Mission régionale d'autorité environnementale
ÎLE-DE-FRANCE

**Avis délibéré
sur le projet de forage géothermique
à Châtenay-Malabry (92)**

N° APJIF-2024-017
du 10/04/2024

Figure 3: Réseau enterré de distribution de chaleur projeté et les projets d'expansion aux quartiers limitrophes des communes voisines. En bleu : commune de Sceaux, en jaune et vert : commune du Plessis-Robinson (Source - Étude d'impact, pp. 60, et p 62)

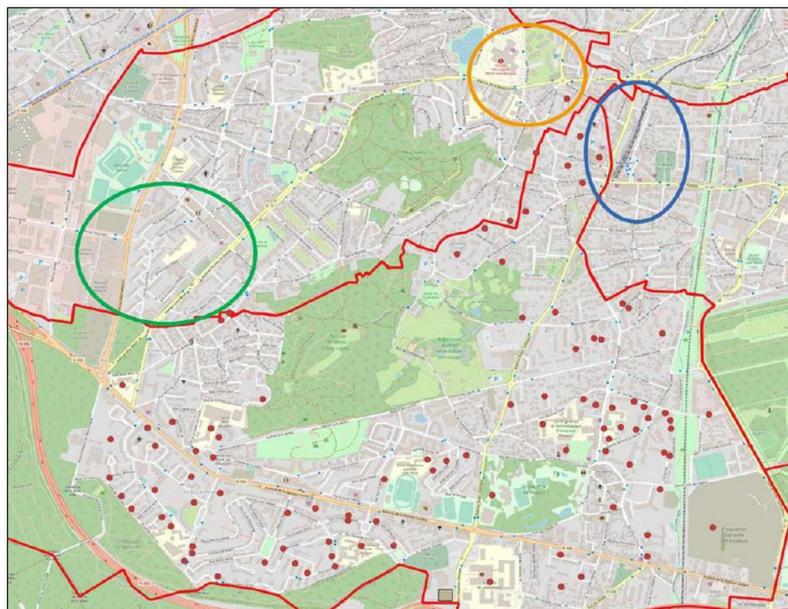
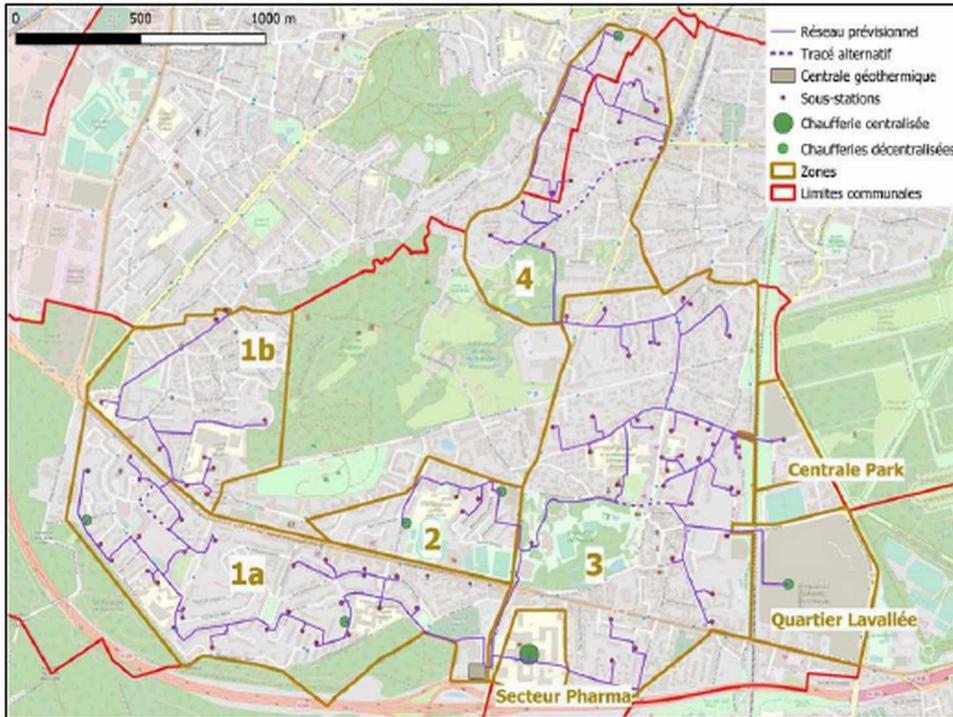
L'Autorité environnementale relève une description insuffisante du réseau enterré. L'étude ne précise pas le nombre de sous-stations que l'Autorité environnementale estime par comptage manuel à 85 à partir des données cartographiques. La description des tranchées enterrées indique une profondeur minimale de 0,80 m sans autre précision (p.279). Par ailleurs, le développement du réseau, d'après les cartes, ne semble pas toujours suivre le tracé de routes mais paraît traverser des espaces végétalisés (p. 60). L'étude d'impact indique par exemple que le réseau prévisionnel fera l'objet de trois traversées délicates illustrées sur la Figure 24 (pp.60 et 61), à savoir celles de l'avenue de la Division Leclerc et de la ligne TGV. Ces travaux seront donc anticipés afin de faciliter le déploiement du futur réseau de chaleur notamment avec l'arrivée du tramway sur l'avenue de la Division Leclerc.

L'Autorité environnementale note aussi l'absence d'analyse des secteurs traversés par le futur réseau enterré, susceptibles de représenter des enjeux environnementaux (milieu naturel, zones humides, patrimoine écologique et paysager).

La zone de recoupement du futur réseau enterré (Figure 3), avec des zones humides potentielles se situe à l'est et au nord du secteur 3. Le projet de réseau de chaleur, en recoupant le secteur 3, est donc susceptible d'affecter des zones humides directement (au droit des tranchées) ou indirectement (par drainage de la nappe superficielle alimentant la zone humide).

Figure 5: Carte de la géologie et des zones humides dans l'environnement du projet (source : étude d'impact, p. 190)

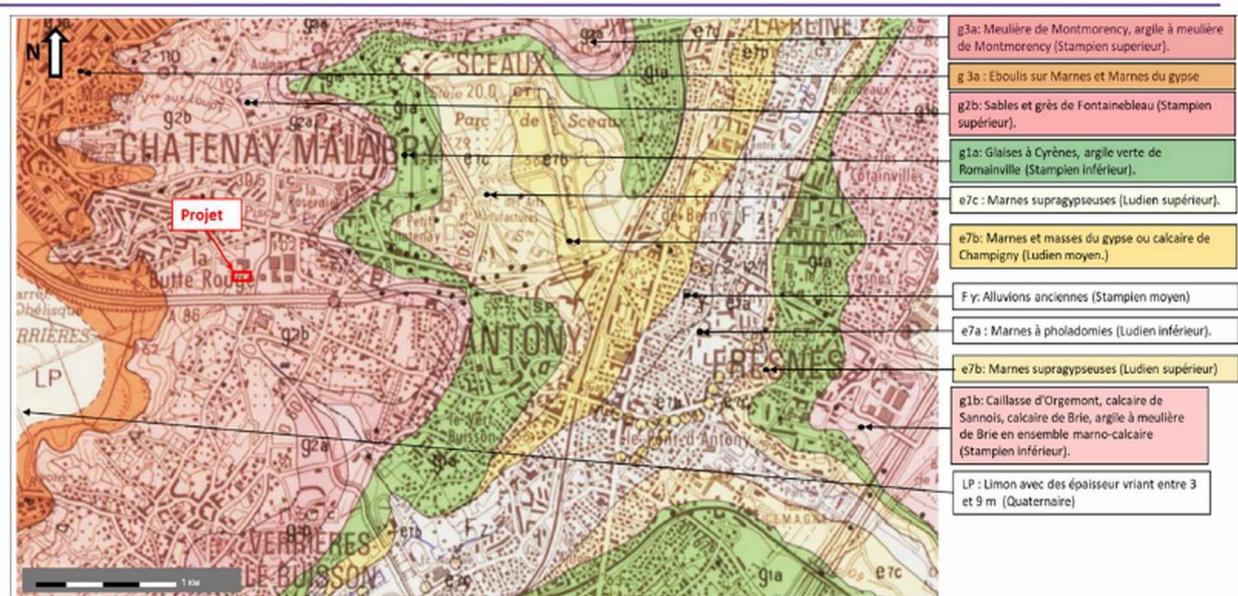
L'étude d'impact (pp.231, 263) considère que le site du projet n'est pas concerné par des zones humides car la zone humide la plus proche, de classe 3 « zones pour lesquelles les informations existantes laissent présager d'une grande probabilité de présence des zones humides », se situe à 300 m au nord-est du projet. L'Autorité environnementale considère que cette appréciation ne porte que sur le site de la centrale et note que l'étude d'impact n'interroge pas les éventuelles interactions du futur réseau de tranchées avec des zones humides en présence.

(6) L'Autorité environnementale recommande de caractériser les zones humides et d'analyser précisément l'impact du tracé du futur réseau sur des secteurs de zones humides, et de rechercher des mesures d'évitement et de réduction favorisant la conservation de ces milieux.

Figure 7 Carte des niveaux sonores représentant l'indicateur Lden sur une journée complète (à gauche) et Lnight sur la période nuit (à droite) (source : bruitparif)

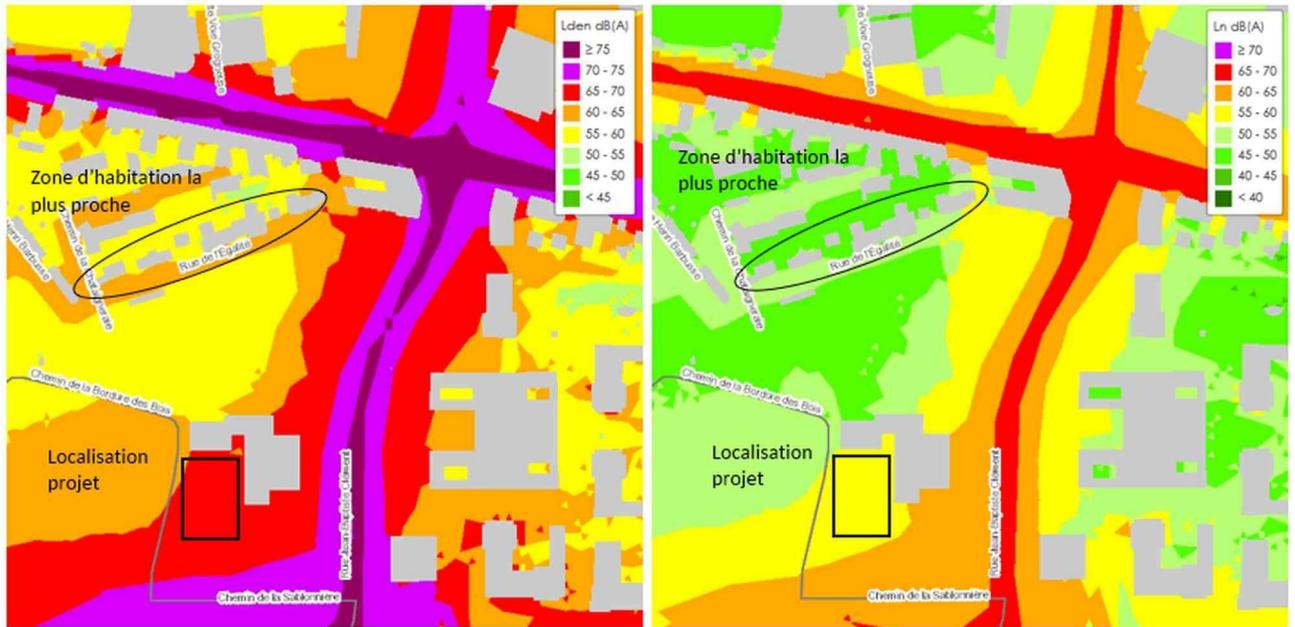
Le projet sera implanté comme indiqué précédemment dans un environnement en partie urbanisé comportant des habitations. L'Autorité environnementale appelle à une grande vigilance lors de la phase de chantier dès lors que celle-ci peut avoir lieu durant une période estivale : l'ouverture des fenêtres en été exposerait davantage les riverains aux émergences sonores induites par le chantier.

Les nuisances sonores engendrées par ces machines n'ont pas été modélisées : l'étude se contente de présenter la modélisation acoustique réalisée pour un autre site (p. 312), dans des modalités ne permettant pas d'identifier les impacts pressentis sur ce site (échelle de la carte présentée, prise en compte ou non de protection phonique, etc.). L'étude précise qu'« une étude acoustique et une modélisation des mesures de réduction des bruits ont été lancées afin de quantifier l'impact du chantier sur l'environnement » (p. 313). L'Autorité environnementale estime que cette approche est insuffisante au regard des impacts majeurs en phase chantier provoqué par le bruit des travaux sur le voisinage. Elle relève par ailleurs que la démolition du bâtiment « Centre sportif universitaire », situé sur le site du projet et faisant écran entre les têtes de puits et la zone où sont situées les premières habitations, est prévue. Dès lors, il importe de tenir compte de cette démolition dans l'évaluation de la propagation du bruit en phase chantier.

- d'actualiser l'étude d'impact en présentant les résultats des modélisations et en démontrant l'adéquation entre les mesures de réductions du bruit envisagées en phase chantier et les niveaux sonores induits par les équipements ;
- de préciser le calendrier de démolition du centre sportif universitaire et de prendre en compte cette démolition dans l'étude acoustique prévue ;
- d'analyser les bruits perçus dans les logements et les autres locaux fréquentés par du public dans un rayon de 500 m autour du site et d'évaluer les fréquences des bruits les plus significatifs et leurs effets sur la santé ;
- mettre en place un dispositif d'information sur les pollutions sonores et atmosphériques accessible en permanence au grand public affichant heure par heure les niveaux de nuisances sonores prévisionnels
